Věc: Elektrizace trati vč. PEÚ Brno - Zastávka u Brna, 2. etapa

Vysvětlení/ změna/ doplnění zadávací dokumentace č. 8
ve smyslu § 98 a § 99 zákona č. 134/2016 Sb., o zadávání veřejných zakázek, ve znění
pozdějších předpisů (dále jen „ZZVZ“)

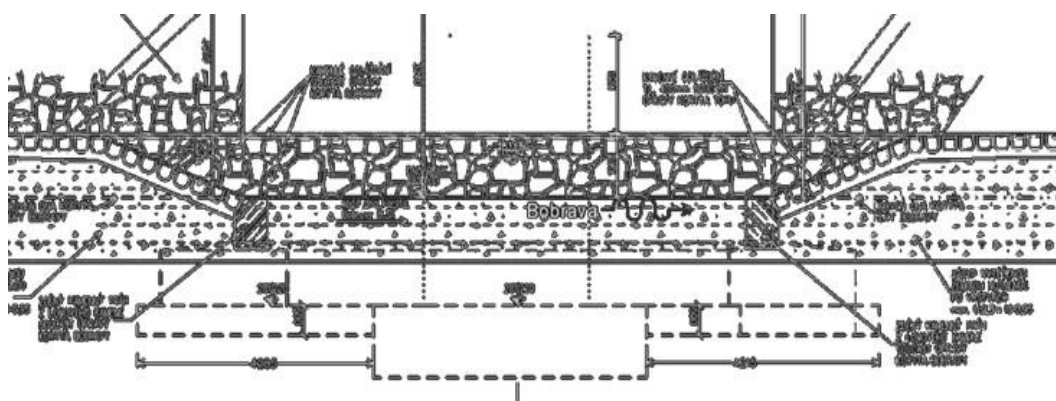
3	13173A	HLOUBENÍ JAM ZAPAŽ I NEPAŽ TŘ. I - BEZ DOPRAVY	M3	2 036,500
		HLOUBENÍ JAM ZAPAŽ I NEPAŽ TŘ. I - BEZ DOPRAVY		
		2036.5=2 036,500 [A]

K této položce chybí v soupise doprava zeminy na skládku nebo meziskládku. Můžete doplnit soupis?

Po ověření zadavatelem je cena za dopravu zeminy na skládku součástí položky č. 45.
